DECKBLATT NR. 2

ZUM BEBAUUNGSPLAN : SCHACHET-WEIHERFELD
GEMEINDE : HAUZENBERG
LANDKREIS : PASSAU

VEREINFACHTES VERFAHREN NACH § 13 BAUGB

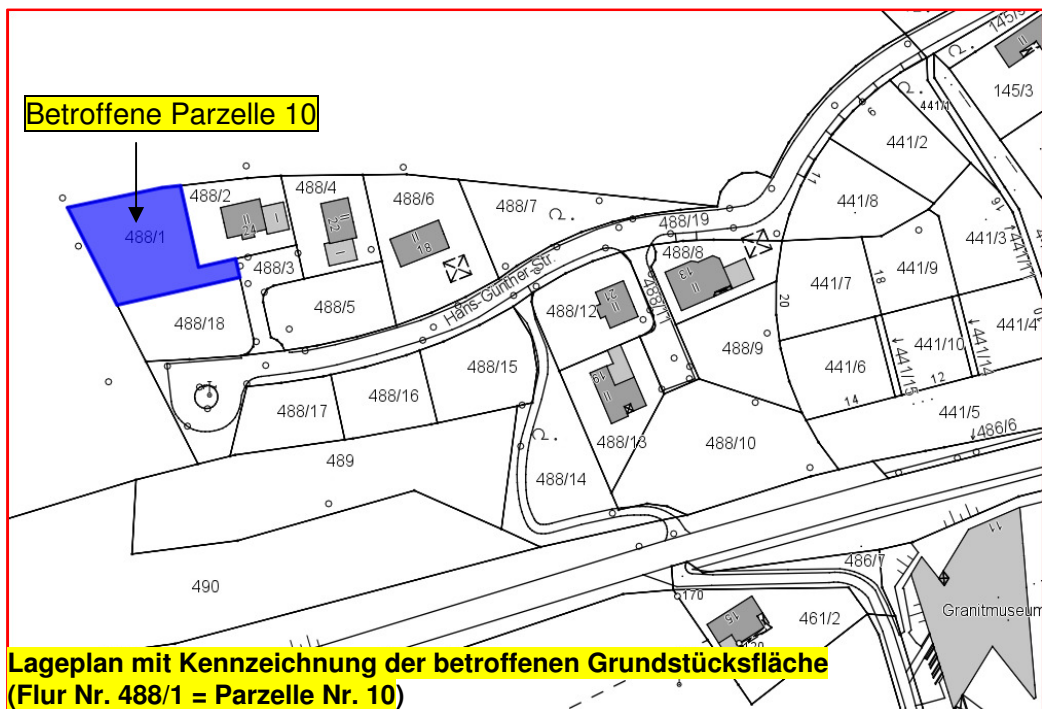
Für dieses Grundstück wurde ein Bauantrag eingereicht, der aber aufgrund der Abweichungen ohne Änderung des Bebauungsplanes nicht genehmigungsfähig ist. Insbesondere soll ein Gebäude mit teilweise zwei Geschossen errichtet werden, außerdem sind Aufschüttungen mit ca. 1,40 m beantragt.

Gemäß rechtskräftigem Bebauungsplan sind in diesem Bereich Gebäude mit Erdgeschoss und Dachgeschoss zulässig. Dabei wurde seinerzeit festgelegt, dass das Gelände in seinem natürlichen Verlauf durch die Errichtung von Gebäuden nicht unnötig verändert oder gestört werden darf. Nicht zulässig sind Geländeanschlüpfungen oder Abgrabungen um z.B. bei einem Hanggelände statt einem Hanghaus eine ebenerdige Bebauung zu erreichen.

Eine Änderung ist insbesondere erforderlich wegen der Anzahl der Geschosse. Das Baugrundstück befindet sich am Ende der Wendepalte und liegt hier tiefer. Eine Anhebung des Gebäudes im Erdgeschoss erscheint geboten, damit Oberflächenwasser aus der Verkehrsfläche nicht ins Gebäude eindringen kann. Das Vorhaben wird auch nicht als Ganzes zweigeschossig geplant, sondern mit versetzten Geschossen. Auf Grund der topographischen Verhältnisse erscheint die Planung mit 2 Geschossen an der Hangunterseite sinnvoll und vertretbar.

Aufschüttungen bzw. Abgrabungen sind bis max. 1,50 m Höhe zulässig.

Auf dem Grundstück mit der Parzelle Nr. 10 sind max. 2 Vollgeschosse (II) zulässig.

Max. zulässige Wandhöhe talseits: 6,40 m

Max. zulässige Wandhöhe bergseits: 5,00 m
